指摘事項No. 1

【回答】

2号機燃料デブリの試験的取り出しに関する実施計画の 変更認可申請について

表1 燃料デブリを収納する容器の耐放射線性一覧^{※1}

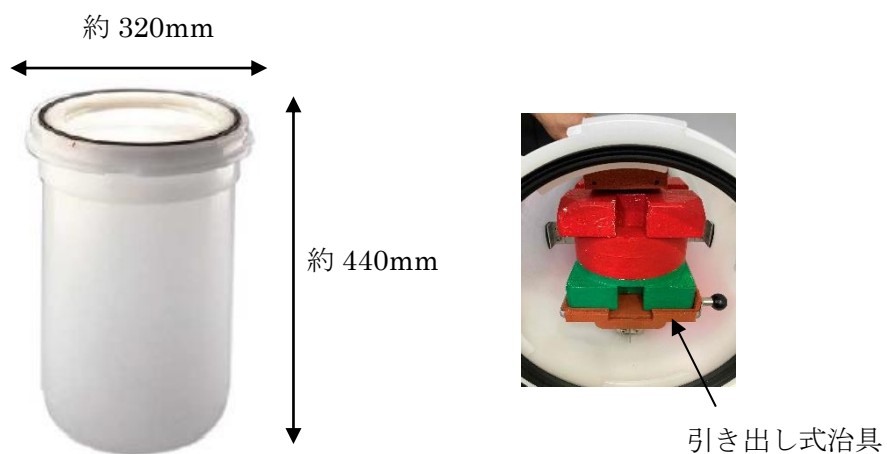
指摘事項No. 48

(48)燃料デブリを収納する容器類は入手性・操作性の観点から、一部に可燃性のものを使

用しているが、グローブボックス内では発火源となるものは無く、火災発生リスクは小さい。万一、火災が発生した場合であっても、グローブボックス内に窒素を封入することで消火する運用としている。

また、耐放射線性についても表1に示す通り、耐放射線性が一番低い容器であっても約1000Gyほどあり、短期間の作業であるため放射線による影響は少ない。

図1 DPTEポートとDPTEコンテナの開閉イメージ

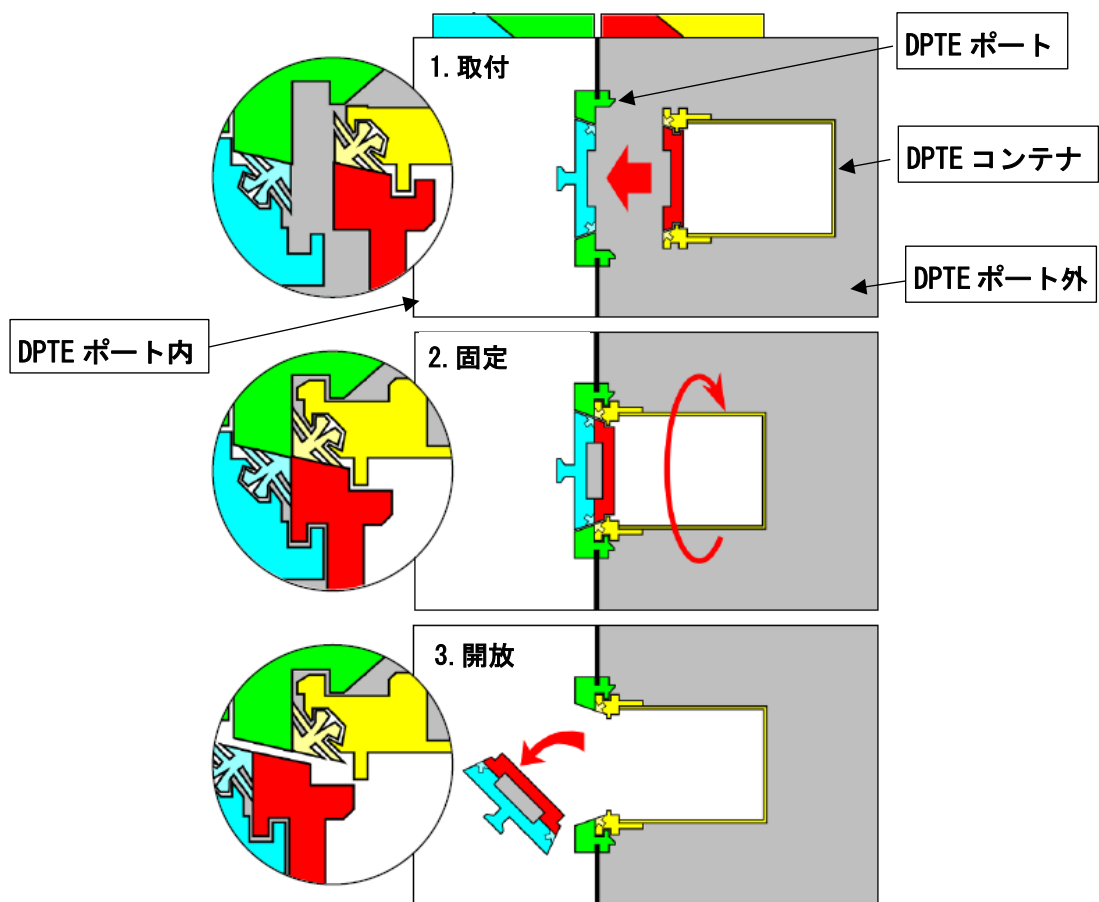
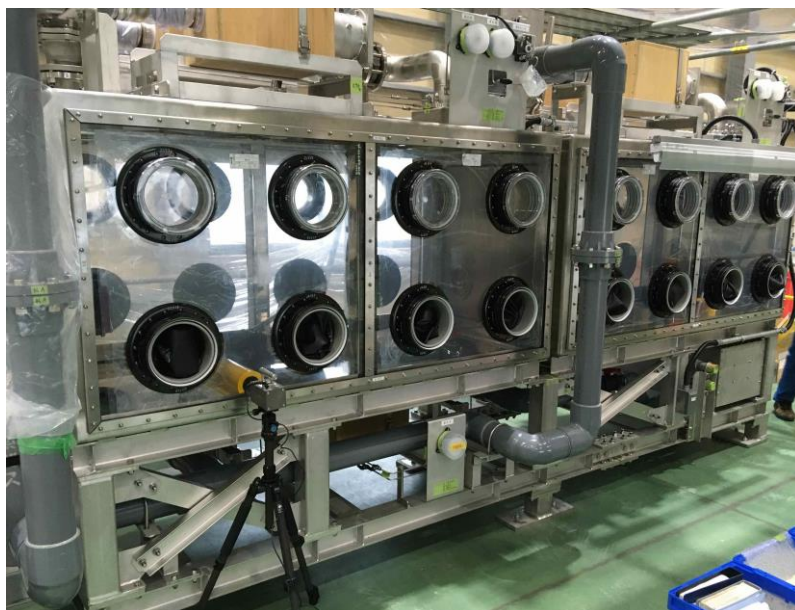
指摘事項No. 36

⁽³⁶⁾DPTEとは“Dispositif Pour Transfer Etanche” または “Double Porte pour Transfert Etanche”（フランス語）の略。

DPTEコンテナはDPTEポートに取り付けることで図1のようにDPTEコンテナの蓋とDPTEポートが一体となって開閉し、密閉を維持しながら物を移送することが可能なコンテナであり、燃料デブリをエンクロージャからグローブボックスまで運搬する際に使用する。内部は緩衝容器を固定する引き出し式治具を搭載し、緩衝容器を収納することで上下から固定する。

(5) 試料容器

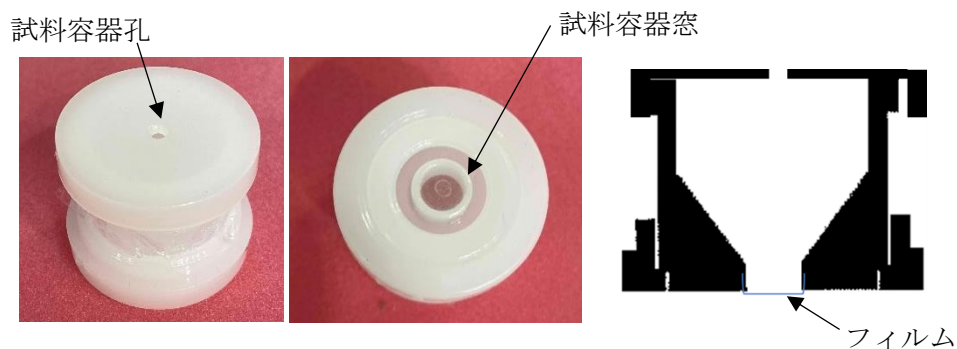
指摘事項No. 37

項目	仕様
寸法, 容量	φ 約 30×約 25mm, 約 0.2mL
材質	ポリエチレン
機能	<u>(37) 回収容器から分取した燃料デブリを収納する容器。燃料デブリを収納した状態で分析を行う。試料容器裏側の窓はフィルムで覆われているため、試料容器の窓から燃料デブリは落下することはない。また水素濃度測定後に、試料容器上面の孔はフィルムを貼り付けて塞ぐ。</u>

図2 燃料デブリの構外輸送容器への収納状況

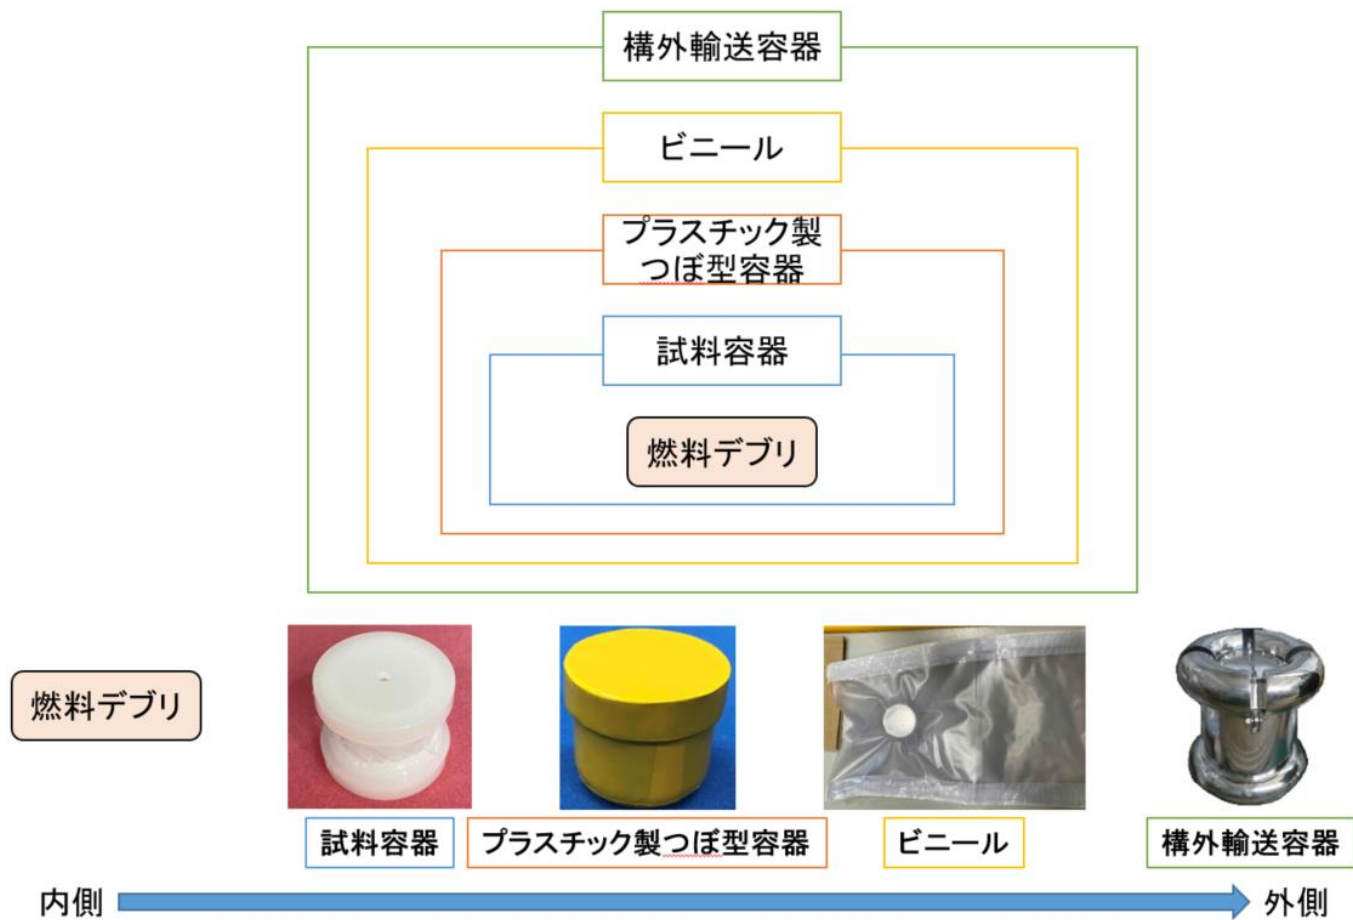
指摘事項No. 53

(53) (補足) 事業所外運搬時の燃料デブリ収納状態

グローブボックスから搬出された燃料デブリは図2に示すように構外輸送容器に収納される。

燃料デブリの回収から輸送までの一連の作業フロー

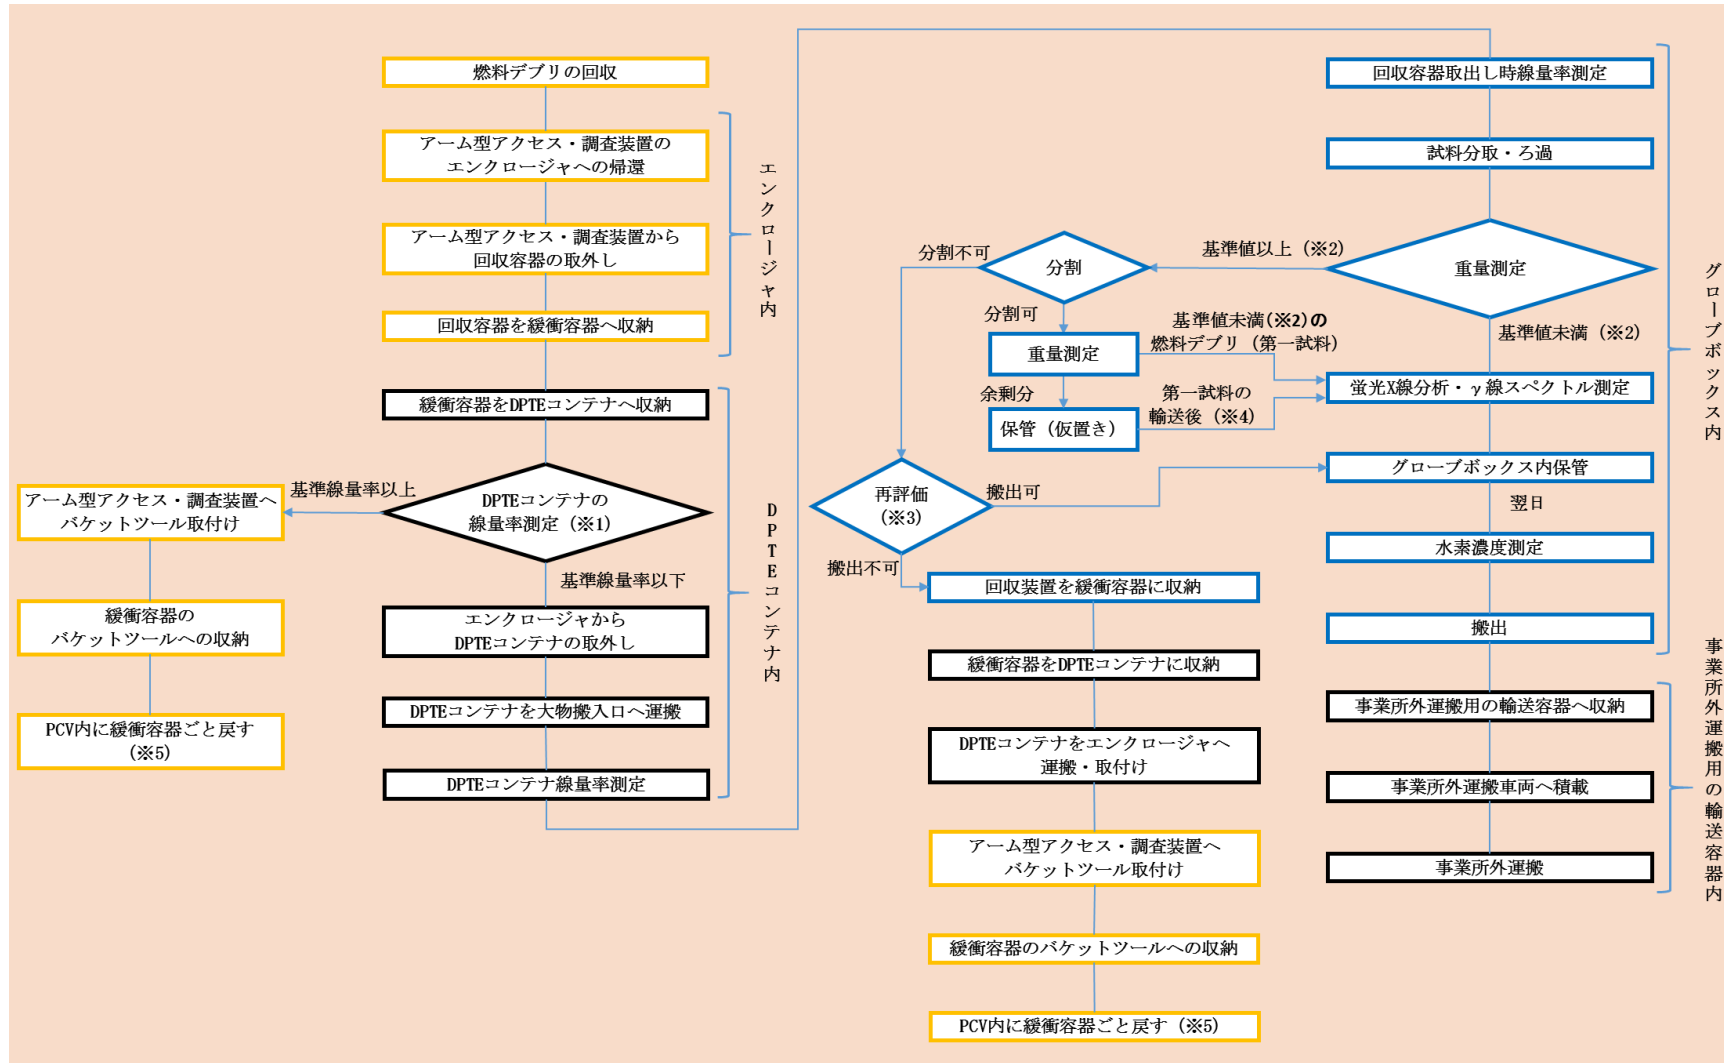
指摘事項No. 7

指摘事項No. 39

指摘事項No. 45

指摘事項No. 55

※1 エンクロージャから DPTE コンテナを取り外す際に線量率測定を行い、⁽⁴⁵⁾基準線量率以下であることを確認する。

※3 ⁽⁵⁵⁾燃料デブリが塊状で事業所外運搬可能な量に分割することができない場合は、蛍光 X 線分析、 γ 線スペクトル測定を行い、その分析結果をもって燃料デブリが事業所外運搬可能な量であるかの確認を行う。

※5 ⁽³⁹⁾PCV 内へ戻す際は、堆積物がなく未臨界維持に影響のないペDESTAL 外のグレーチング上に残置する計画。

図1 (左図)DPTEコンテナ吊り上げイメージ(A-A断面)
(右図)DPTEコンテナ吊り上げイメージ(B-B断面)

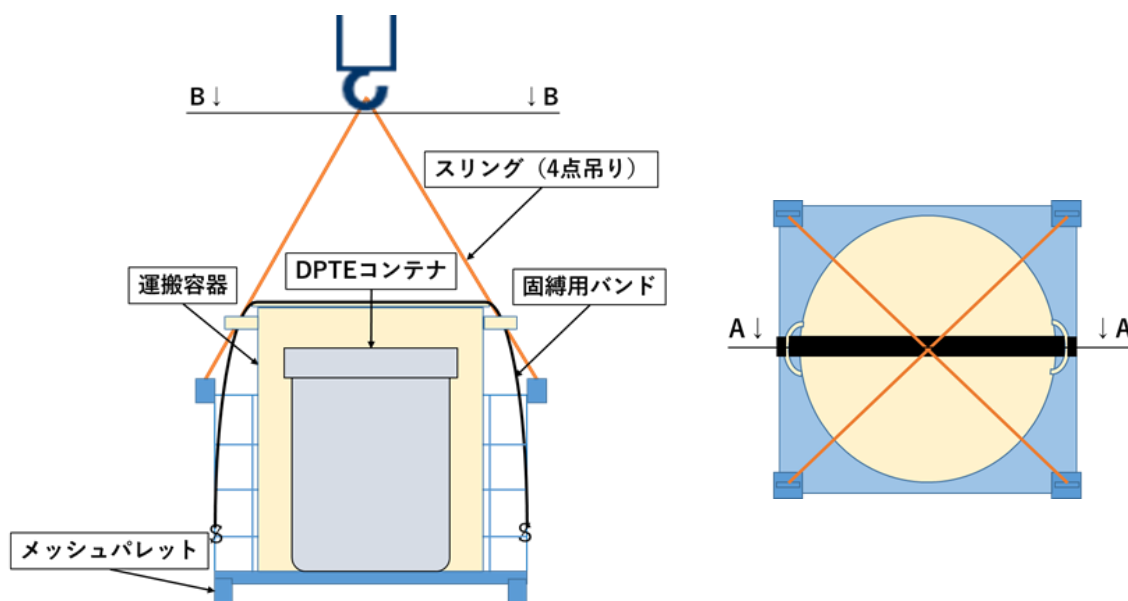
指摘事項No. 58

燃料デブリを収納したDPTEコンテナはエンクローージャから大物搬入口1階までは台車を用いて運搬するため落下のリスクはなく，⁽⁵⁹⁾大物搬入口1階から2階へ運搬は電気チェーンブロックによる揚重作業を計画している。電気チェーンブロックの定格荷重2.8tに対してDPTEコンテナを収納した運搬容器の重量は20kg以下であり，揚重物重量全体でも100kg以下であるが，以下の落下防止対策を講じる。また，容器に緩衝材を使用することで落下影響を緩和し，大物搬入口1階床面には予め難燃シート養生を行

- DPTEコンテナを収納した運搬容器をメッシュパレットにバンドで固縛する。
- メッシュパレットを4点吊りする。
- 電気チェーンブロックは定期自主検査及び作業開始前の点検を行い、異常のないことを確認する。
- スリング、メッシュパレットの作業開始前の点検を行い、異常のないことを確認する。

落下時に燃料デブリが漏えいした場合の公衆への放射線影響は約 $10\mu\text{Sv}$ (暫定値)である。評価条件は以下の通りである。

2号機ベデスタル底部の状況
(2018年PCV内部調査)

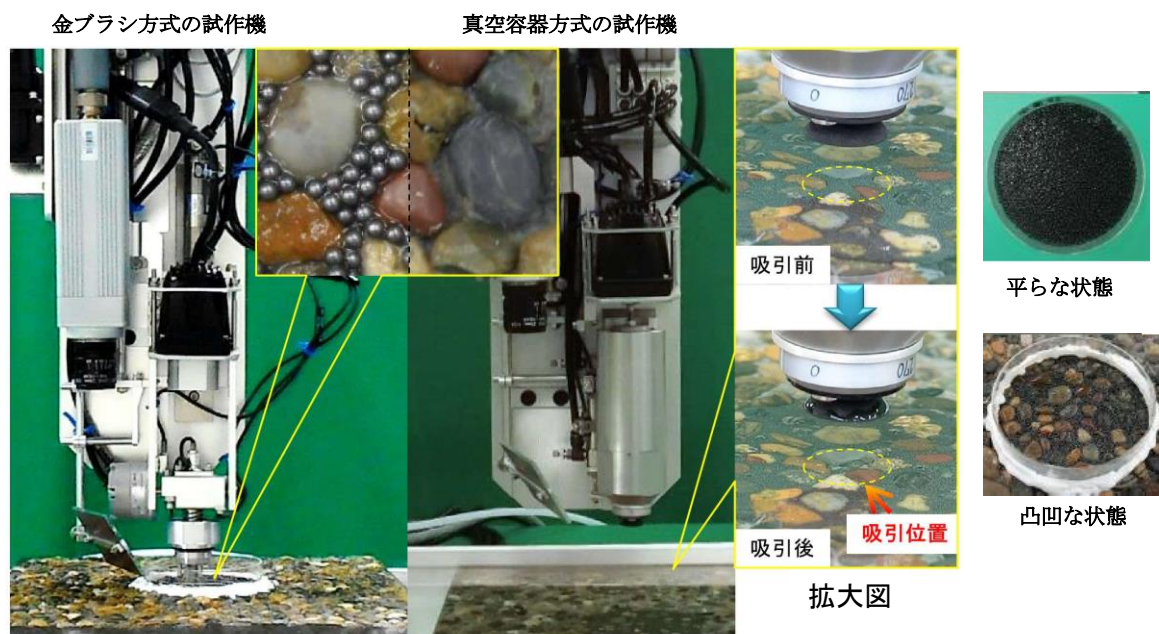
指摘事項 No. 9

指摘事項No. 44

燃料デブリ回収量を確認するために鉛球を使用した模擬試験を実施した。試験的取り出しでは極めて少量の燃料デブリを採取する計画であり、過去のPCV内部調査にて2mm程度の砂粒状の堆積物を確認している現状を踏まえ、以下の試験条件を設定した。

試験結果を図2.1-3に示す。回収量は最大でも約2.6gとなることを確認した。

図 1. ダスト管理エリア構成イメージ ●, ○ : 吸い込み口

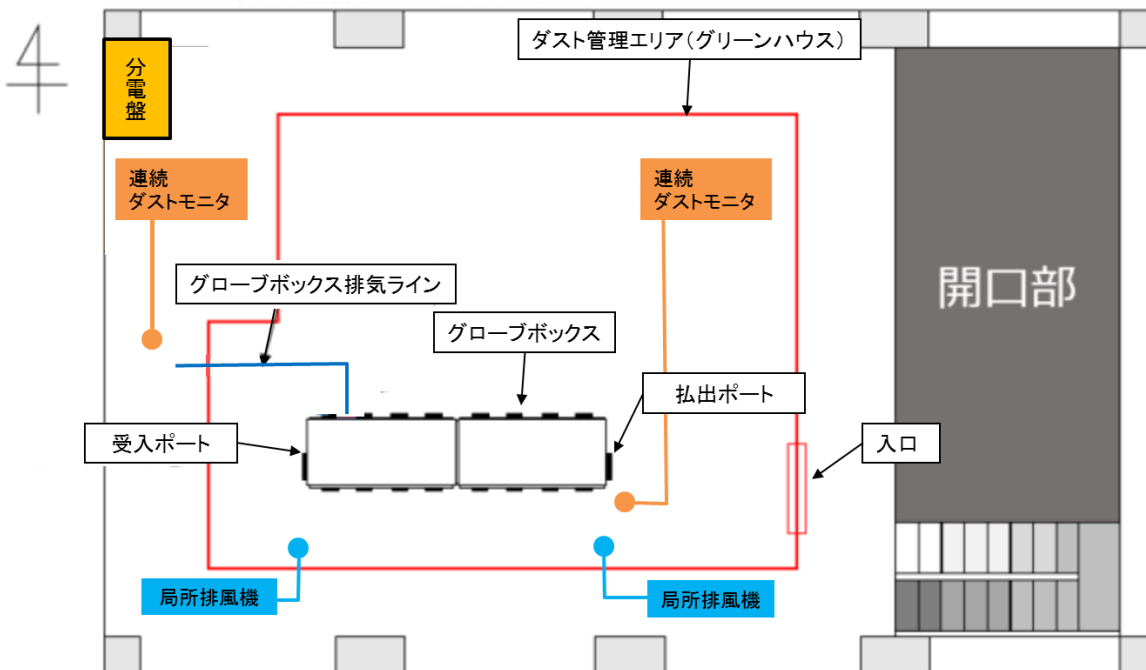
指摘事項 No. 21

指摘事項 No. 25

指摘事項 No. 26

ダスト管理エリアの構成イメージを図1に、各構成品の仕様を下記に示す。ダスト管理エリア周辺に局所排風機を設置し、吸い込み口をグローブボックスの受入ポート、払出ポート付近にそれぞれ設置することによりダスト管理エリア外への放射性ダスト飛散を抑制する。

(25)ダスト管理エリアの容積は約 150m³であり、局所排風機の風量は1台当たり 25m³/min

以上である。そのため2台使用することで、ダスト管理エリア内の換気回数は約20回/hとなる。「高放射性物質取扱施設設計マニュアル^{※1}」では建屋のうち作業者が一時的に立入る区域の換気回数は4~10回/h程度とされていることから、今回使用する局所排風機の風量は十分である。

⁽²⁶⁾グローブボックスから放射性物質が漏えいした場合はダスト管理エリア内に設置した連続ダストモニタによって、漏えいを検知することができる。漏えいを検知した場合は燃料デブリをグローブボックス内に仮置きし、作業者はダスト管理エリアから退域することで作業者の身体汚染防止を図る。また退域時は除染、汚染検査を実施し汚染拡大防止を図る。

(参考) ペDESTAL内 CRD プラットホーム構造

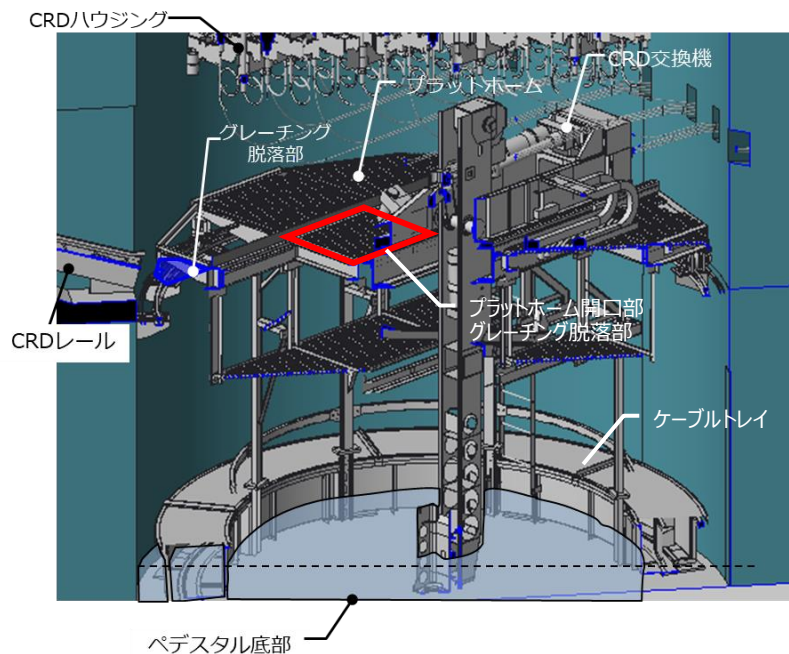
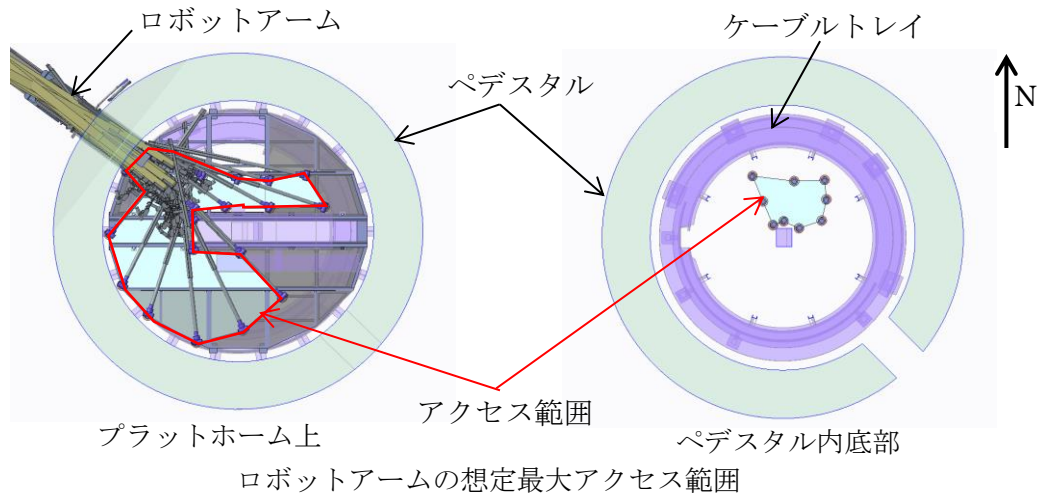
燃料デブリを回収する範囲や場所について示すこと。

燃料デブリの回収箇所はペDESTAL内底部堆積物、プラットフォーム上堆積物を検討している。ロボットアームのカメラ映像による目視確認を行い、砂粒状の燃料デブリが存在することを確認した箇所から燃料デブリの回収を行う計画である。ロボットアームに搭載した回収装置の想定最大アクセス範囲については、以下の図の通りである。

図1 試験的取り出し作業時のアームの状態

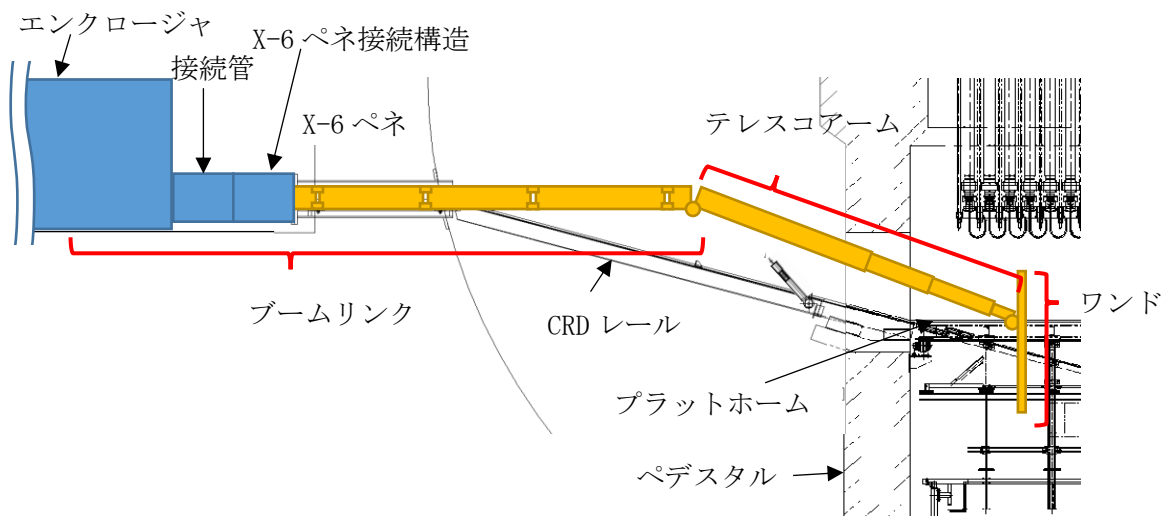
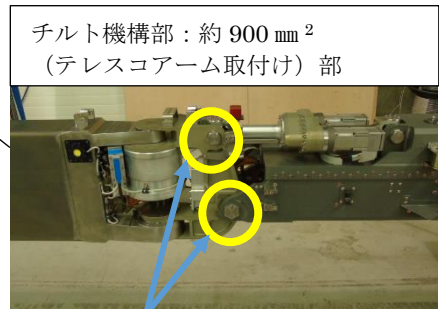
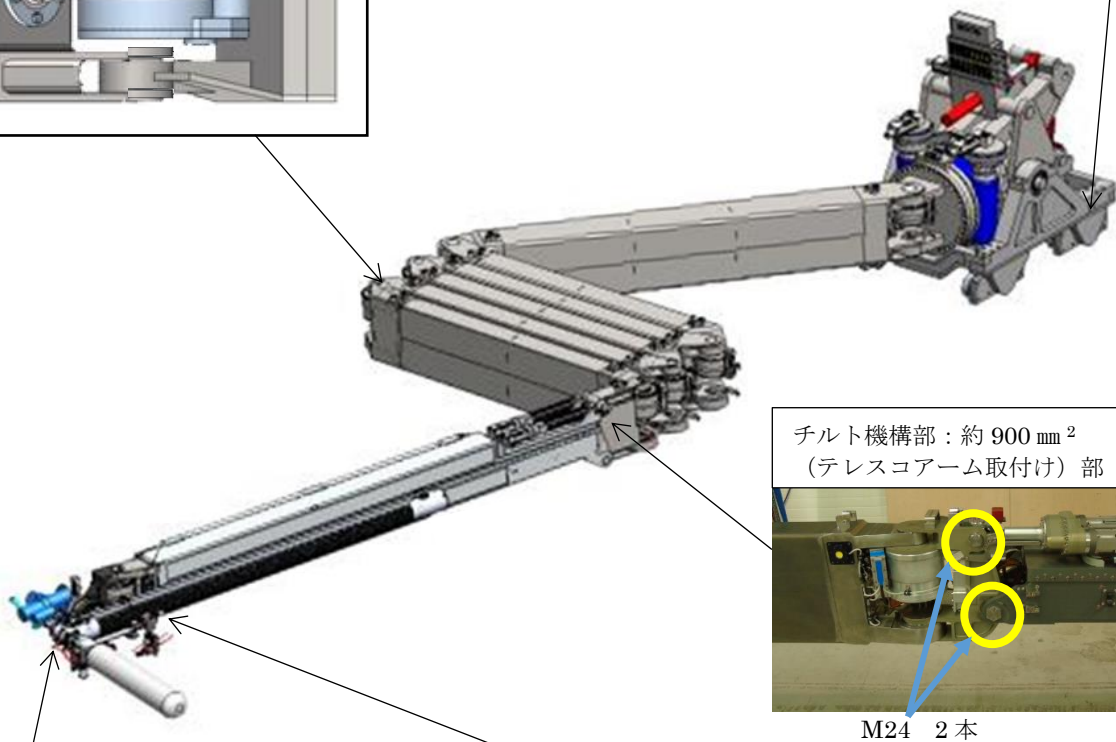
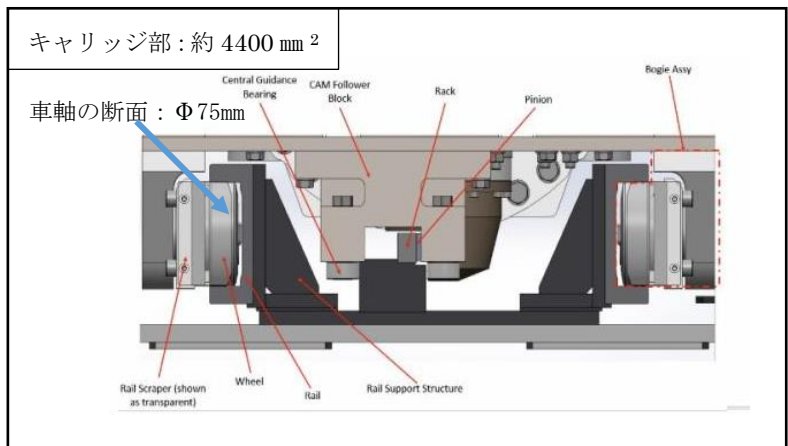
指摘事項No. 50

取り出し作業時は、テレスコアームの一部とワンドがペDESTアル内に進入する形となる。ペDESTアル内の動きとしてはテレスコアームの先端に取りついているワンドの動きが主となり、取り出し作業を実施する。
